泊発電所 3号炉 耐津波設計方針について

(津波防護対策に係る指摘事項回答)

令和5年3月30日
北海道電力株式会社

2. 審査会合指摘事項に対する回答（指摘事項 220929-07）（1/2）

図14 3号炉放水ピット流路縮小工設置後の施設管理

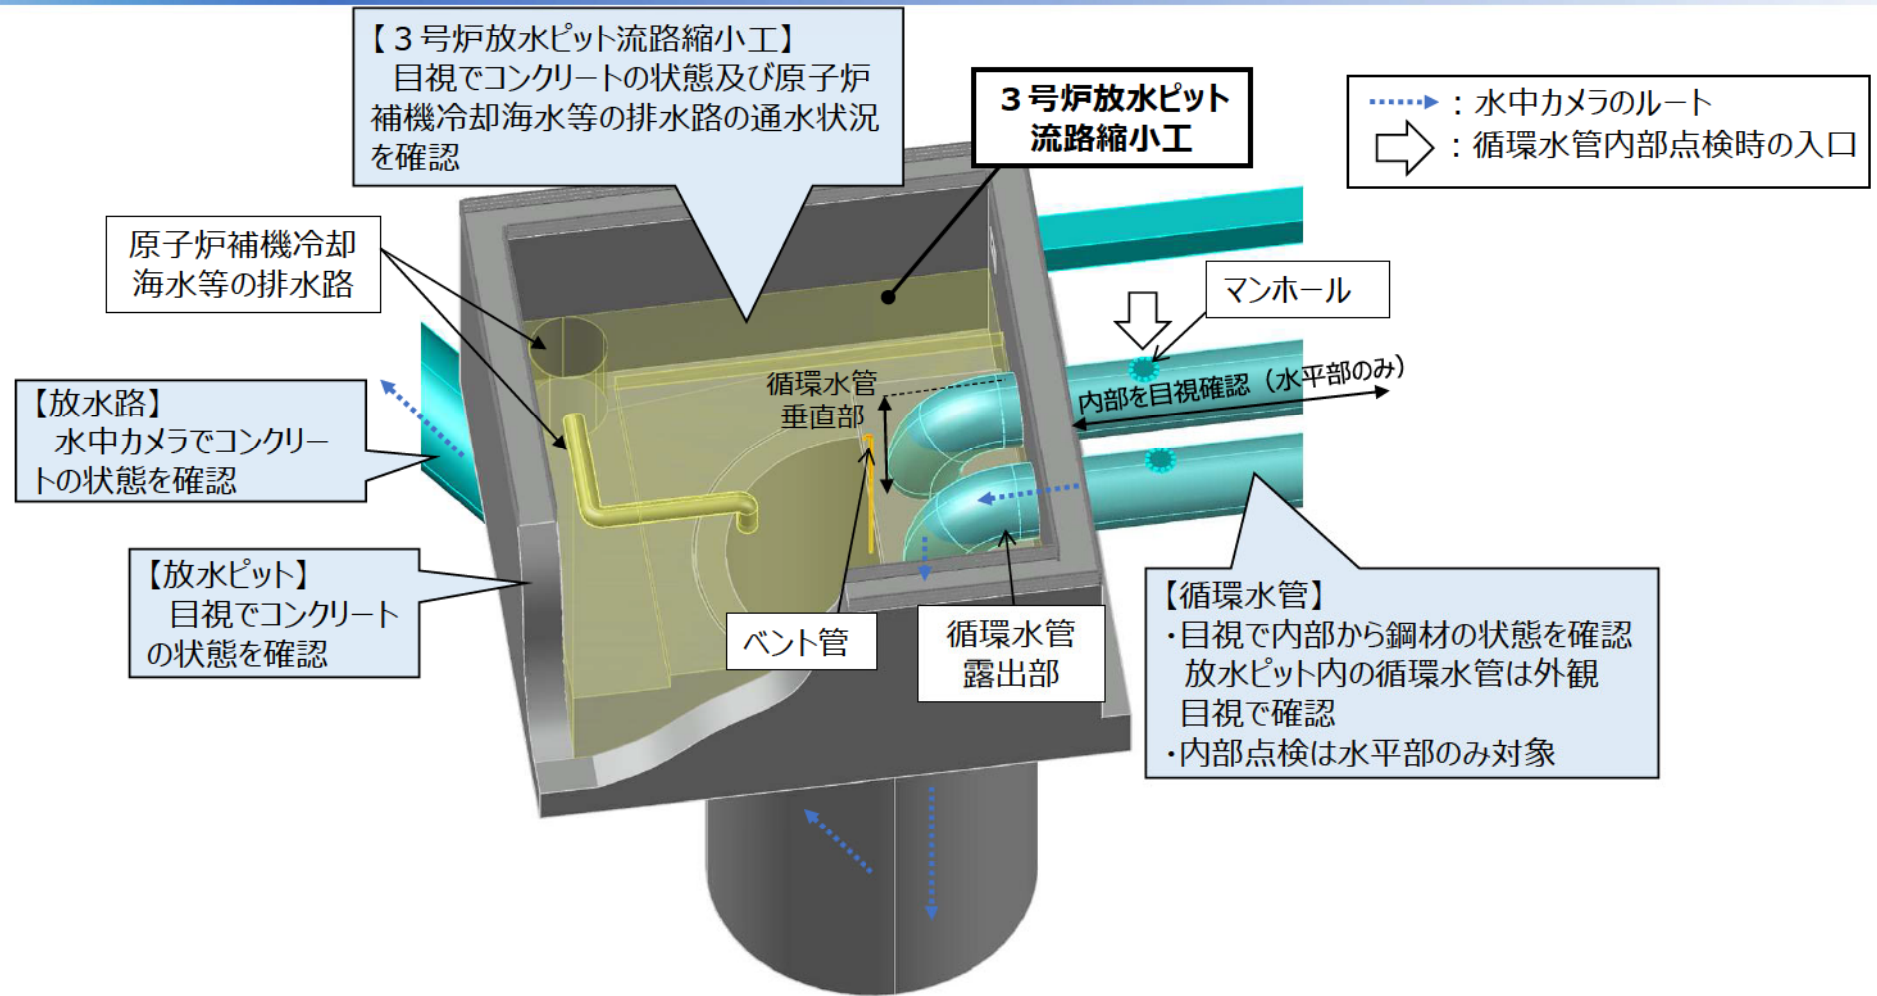
対象	設置前の施設管理方法 (現状)	設置後の施設管理方針
放水ピット上部工	<ul style="list-style-type: none"> ➤ 外観目視点検 内容：コンクリートの状態及び周辺地盤の確認。 	<ul style="list-style-type: none"> ➤ 外観目視点検 内容：設置前と同様 流路縮小工設置面は、外観目視可能な範囲の点検結果を踏まえ評価
循環水管	<ul style="list-style-type: none"> ➤ 内部点検 内容：目視による鋼材の状態確認，管厚，変位及び防食装置の測定。 ➤ 外観目視点検 内容：鋼材の状態及び周辺地盤の確認。 	<ul style="list-style-type: none"> ➤ 内部点検 内容：設置前と同様 ➤ 外観目視点検 内容：放水ピット内の露出部のうち一部コンクリートで覆われる範囲は，内部点検結果を踏まえ評価
放水路 (放水ピット立坑含む)	<ul style="list-style-type: none"> ➤ 水中カメラによる確認 内容：放水ピット立坑及び放水路のコンクリートの状態を確認 	<ul style="list-style-type: none"> ➤ 水中カメラによる確認 内容：設置前と同様 水中カメラを挿入する箇所は，放水ピットから循環水管に変更
3号炉放水ピット流路縮小工	—	<ul style="list-style-type: none"> ➤ 外観目視点検 内容：コンクリート，原子炉補機冷却海水等の排水路の通水状況を確認。詳細は今後検討を行う。
